大間原子力発電所審査資料	
資料番号	OM1-CA130-R00
提出年月日	2020年7月2日

大間原子力発電所  
地下構造の評価について  
(コメント回答 その2)  
(補足説明資料)

2020年7月2日  
電源開発株式会社

・本資料では、地下構造の評価に係る下表の指摘事項について回答する。

各観測点の地盤の標高及び表土の層厚

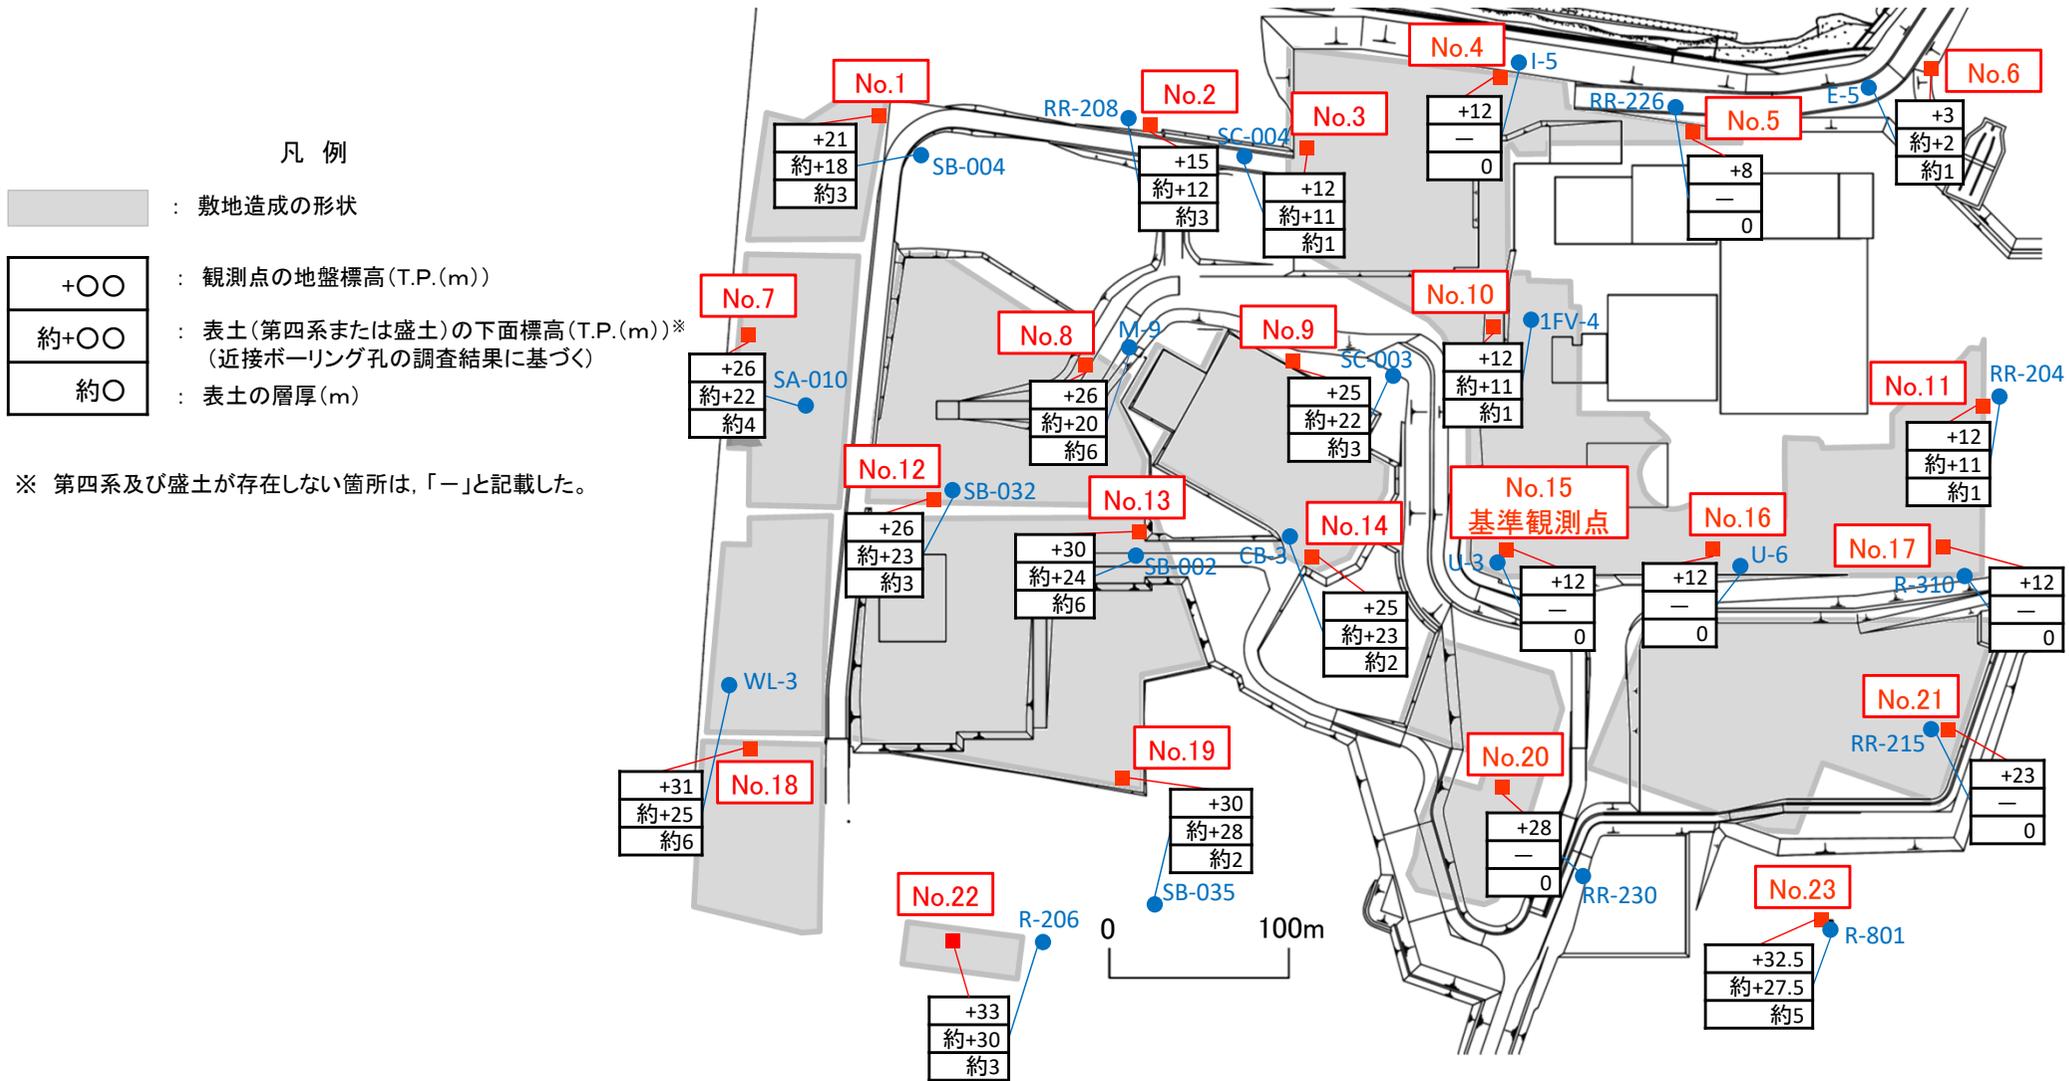
S3-13	地震観測記録	第822回会合 (R2.1.17)	<p>基準化スペクトルに基づく検討に関して、以下について要因を分析し説明すること。</p> <ul style="list-style-type: none"> <li>・南側の観測点において、高周波側で持ち上がる傾向が見られる要因。</li> <li>・基盤位置における検討において、基準化スペクトルに見られる山谷の要因。</li> </ul>	<p>基準化スペクトルに基づく検討に関して、以下の要因を分析した結果を示す。</p> <ul style="list-style-type: none"> <li>・南側の観測点において、高周波側で持ち上がる傾向が見られる要因。</li> <li>・基盤位置における検討において、基準化スペクトルに見られる山谷の要因。</li> </ul>	<p>本編資料 3.2.2 P.3-20, 3-22~3-26                      補足説明資料 3-5</p>
S3-14	地震観測記録	第822回会合 (R2.1.17)	<p>異なる深度の応答スペクトル比に基づく検討について、以下の検討等を加え説明すること。</p> <ul style="list-style-type: none"> <li>・1秒~2秒付近の変動が2倍程度に増幅している要因。</li> <li>・スペクトル比にする前のT.P.-207.5m及びT.P.-7.5mそれぞれの位置で得られた地震観測記録。</li> </ul>	<p>異なる深度の応答スペクトル比に基づく検討について、周期1秒~2秒付近の変動が2倍程度に増幅している要因を分析した結果を示すとともに、スペクトル比の算定に用いた、T.P.-207.5m及びT.P.-7.5mそれぞれの位置で得られた地震観測記録を、机上配布資料に追加して示す。</p>	<p>本編資料 3.2.3 P.3-35~3-38                      補足説明資料 3-7                      机上配布資料 2章</p>
S3-15	地震観測記録	第822回会合 (R2.1.17)	<p>地震観測を実施しているのはT.P.-207.5mであり、この位置における検討が重要であると考えている。第5.2.5章で実施した「Noda et al.(2002)の手法による地震動を指標とした確認」及び第3.2.2章で実施した「基盤位置における検討」について、T.P.-207.5mの位置で実施すること。</p>	<p>第5.2.5項で実施した「Noda et al.(2002)の手法による地震動を指標とした確認」及び第3.2.2項で実施した「基盤位置における検討」について、地震観測を実施しているT.P.-207.5m位置での検討結果を示す。</p>	<p>本編資料 3.2.2 P.3-19                      本編資料 5.2.5 P.5-23, 5-24</p>

コメントNo.S3-13

領域1における周期特性の確認

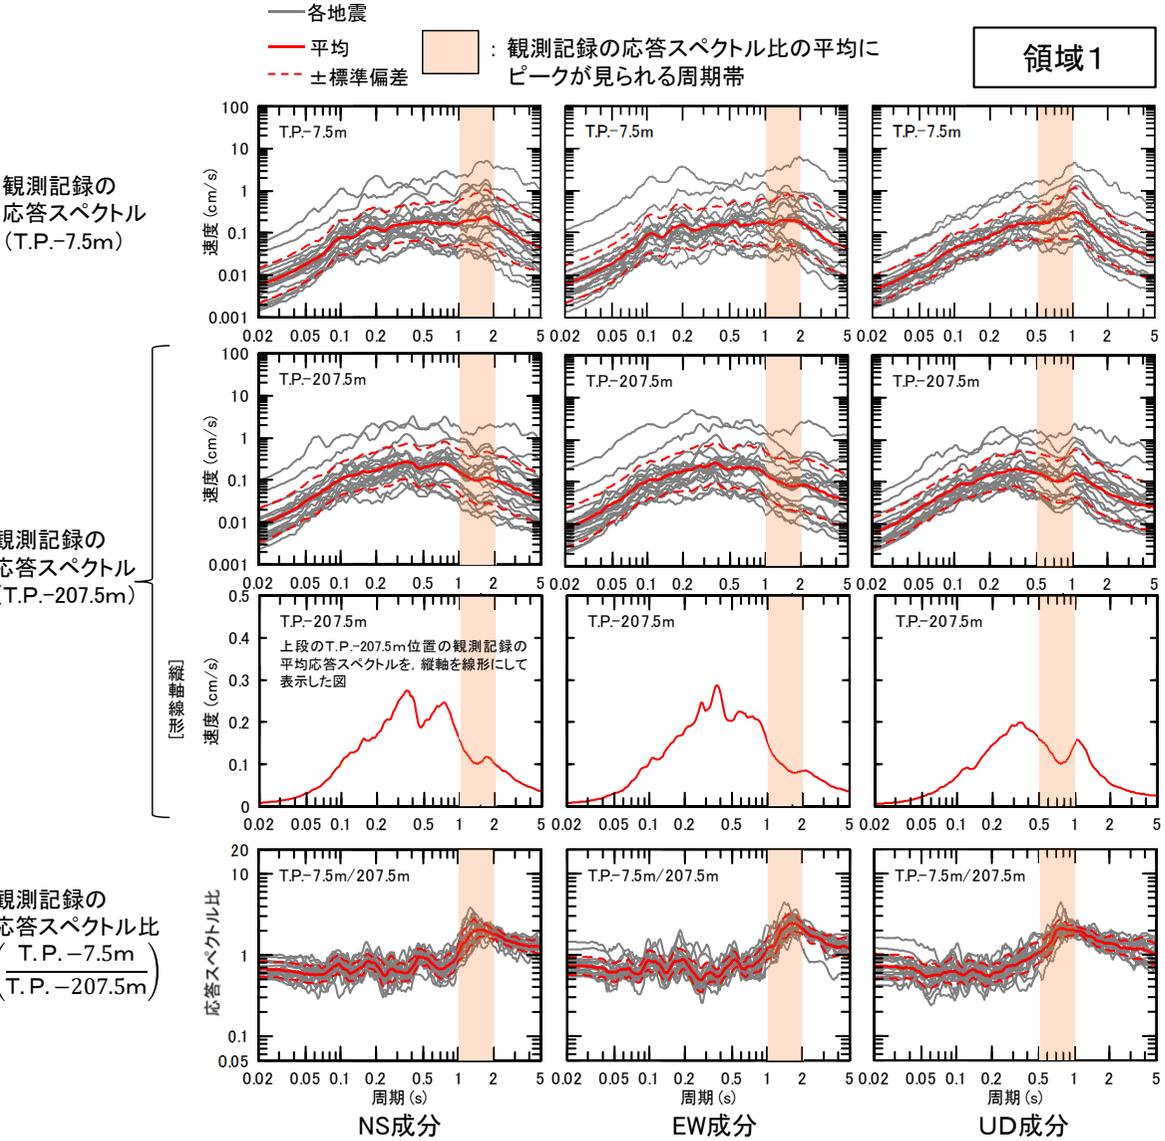
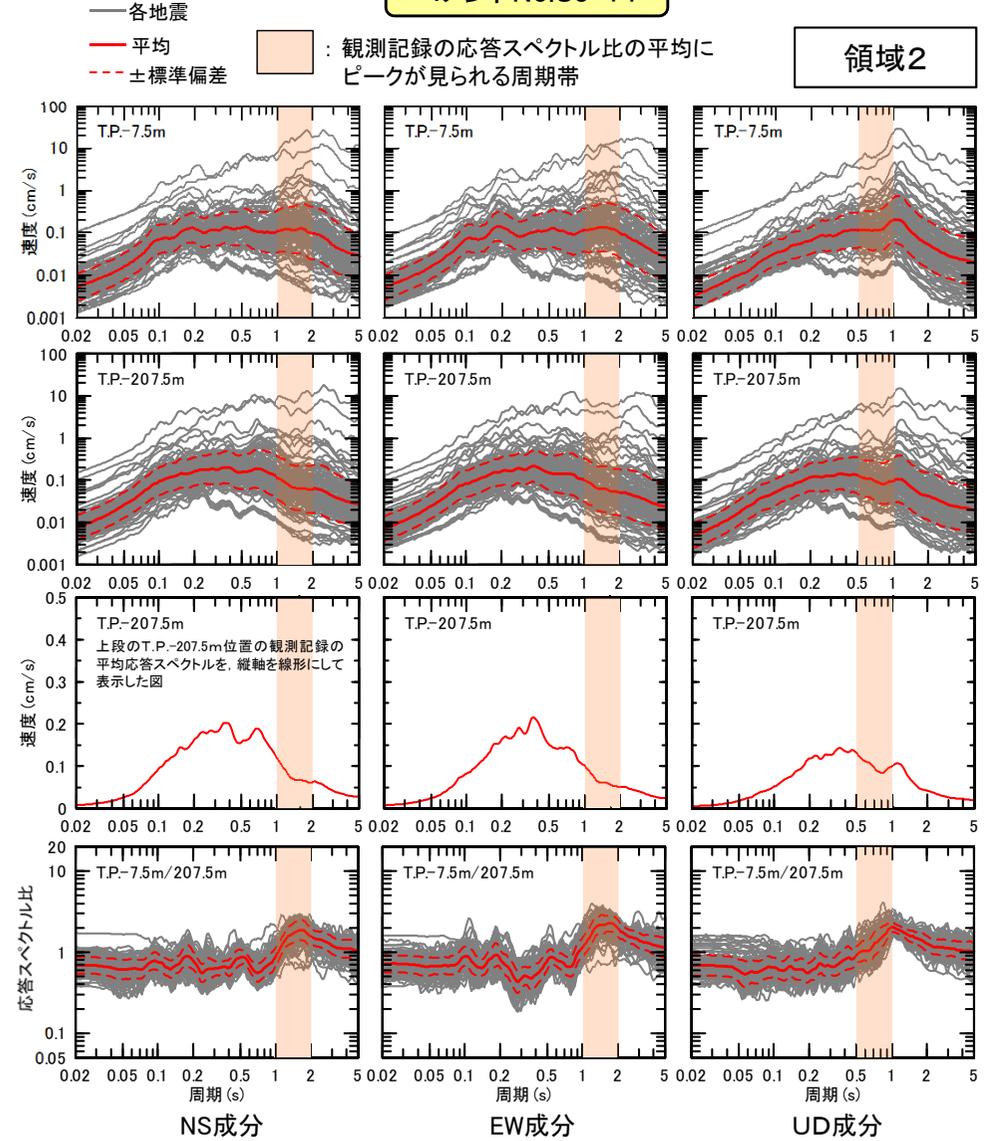
コメントNo.S3-14

- 応答スペクトル比(T.P.-7.5m/T.P.-207.5m)において、水平動の周期約1秒～約2秒、鉛直動の周期約0.5秒～約1秒にピークが見られ、同周期帯にT.P.-207.5m位置の観測記録の応答スペクトルの谷が見られる。

領域3における周期特性の確認

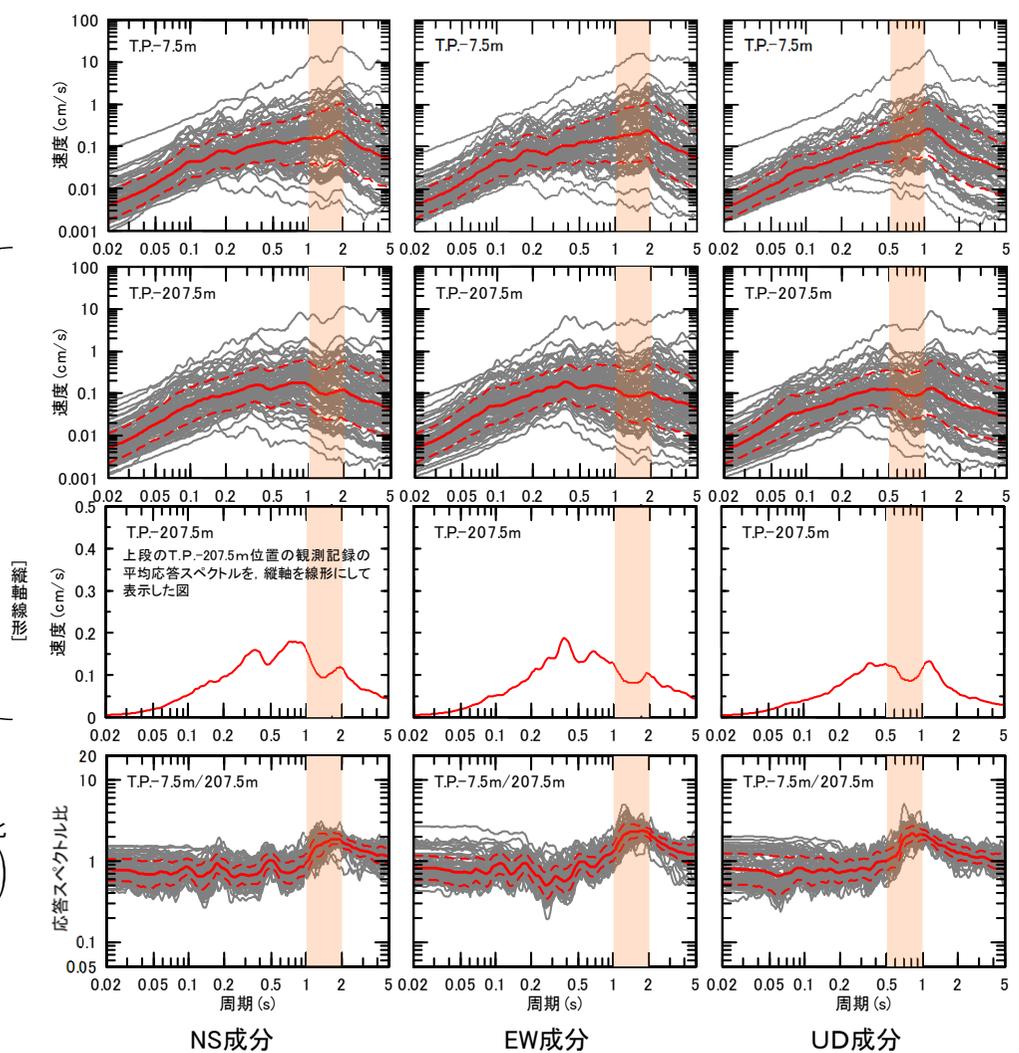
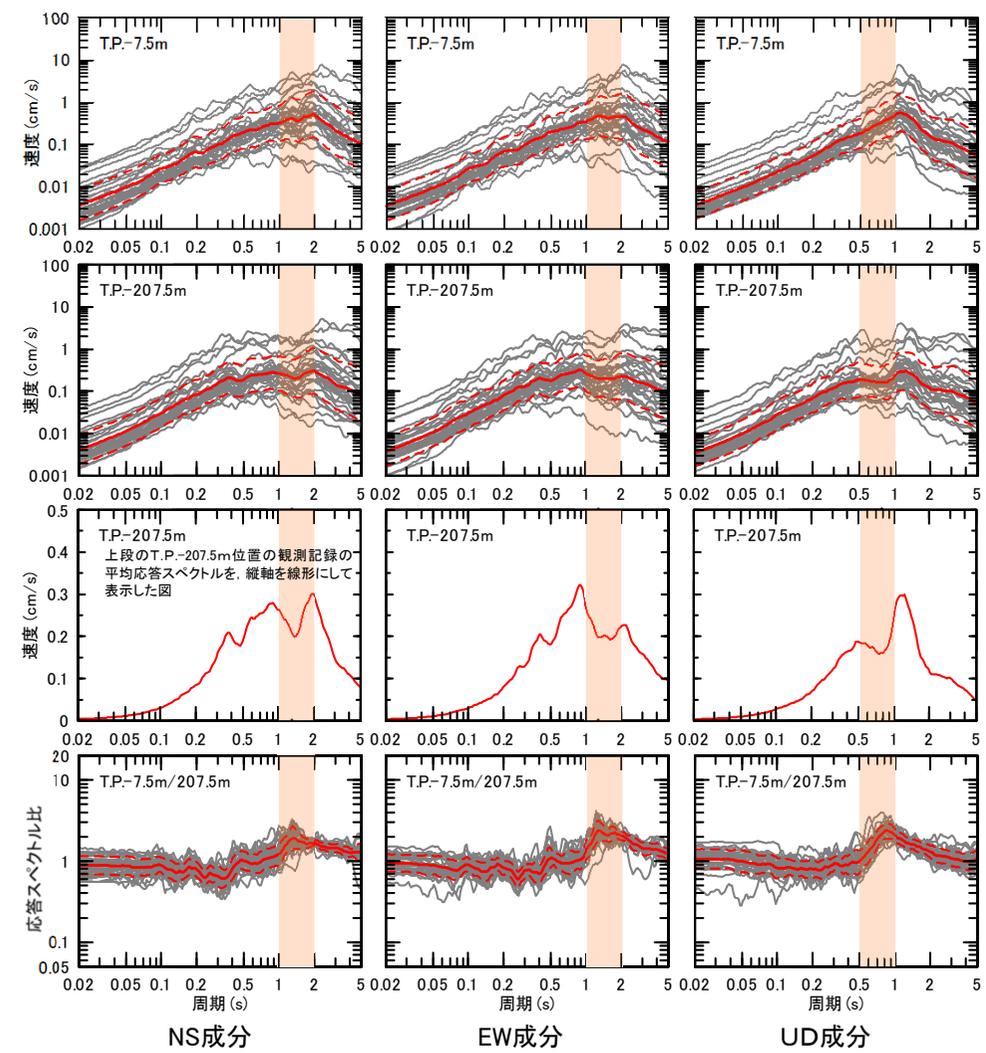
コメントNo.S3-14

- 応答スペクトル比(T.P.-7.5m/T.P.-207.5m)において、水平動の周期約1秒～約2秒、鉛直動の周期約0.5秒～約1秒にピークが見られ、同周期帯でT.P.-207.5m位置の観測記録の応答スペクトルに谷が見られる。

領域7における周期特性の確認

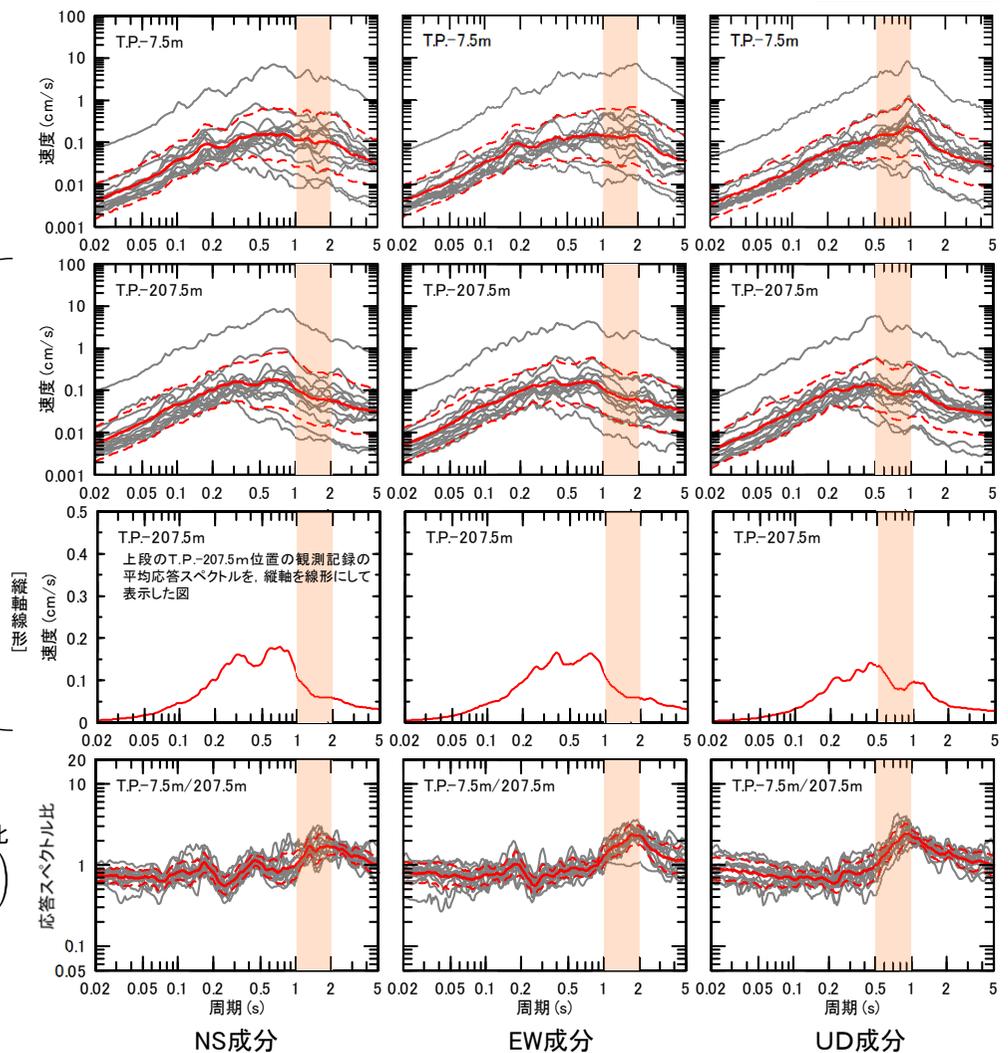
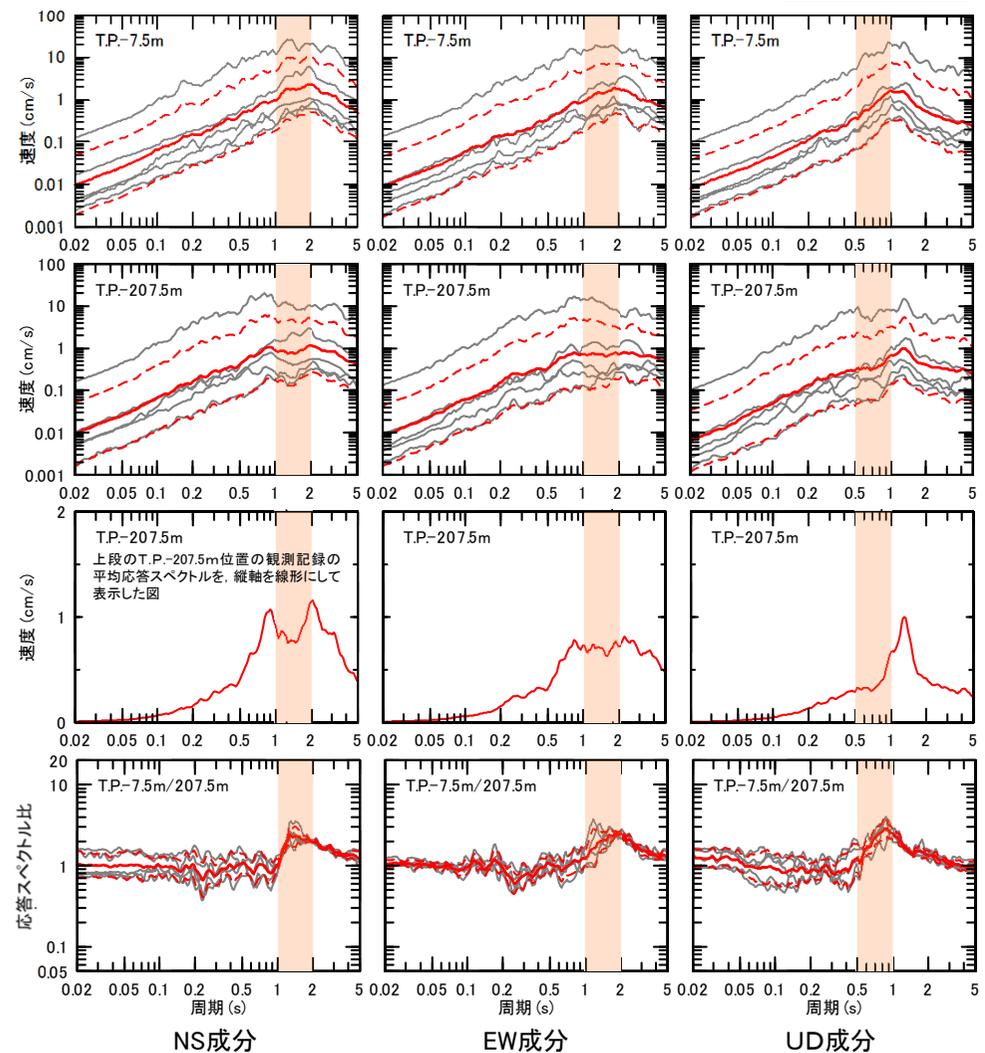
コメントNo.S3-14

- 領域7及び領域8については、領域5及び領域6と同様に観測記録が少なく、T.P.-207.5m位置の観測記録の応答スペクトルの谷の位置は必ずしも明瞭ではない。
- 応答スペクトル比(T.P.-7.5m/T.P.-207.5m)の傾向は、領域1~4とおおむね同様である。
